SERVICE BULLETIN

FUJI HEAVY INDUSTRIES LTD.

NO. 200-010 DATE H4-3-6 (SUPERSEDES NO.)
REV. DATE (SUPERSEDES NO.)
REASON

SERVICE BULLETIN 200-010

図-1

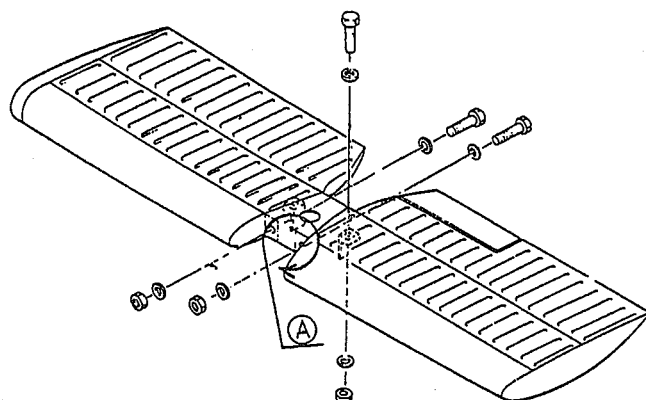
- (1) サービス・マニュアル項目7-6により水平安定板を取外す。
- (2) 図-1に於いて、水平安定板前桁ウェブA部箇所にクラックがないか目視点検する。
- (3) クラックの発生が無い場合、次の手順にて改修を実施する。(図-2参照)
 - (ア) 前後桁間中央部の下面外板を取外す。
 - (イ) 図-2に於いて、水平安定板取付部ダブラー2個(後方)を取外す。
 - (ウ) 前項で取外したダブラーの代わりに、新しいダブラーを製作し取付ける。
 - (エ) 下面外板を取付ける。
- (4) クラックの発生が有る場合、次の手順にて改修を実施する。(図-3参照)
 - (ア) 前後桁間中央部の下面外板を取外す。
 - (イ) クラック端にストップ・ホールを実施する。
 - (ウ) 図-3に於いて、水平安定板取付部ダブラー2個(後方)及びダブラー2個(前方)を取外す。
 - (エ) 前項で取外したダブラーの代わりに、新しいダブラー(後方)と、新しいチャンネルとダブラー2個(前方)を製作し取付ける。
 - (オ) 下面外板を取付ける。
- (5) サービス・マニュアル項目7-7により水平安定板を取付ける。
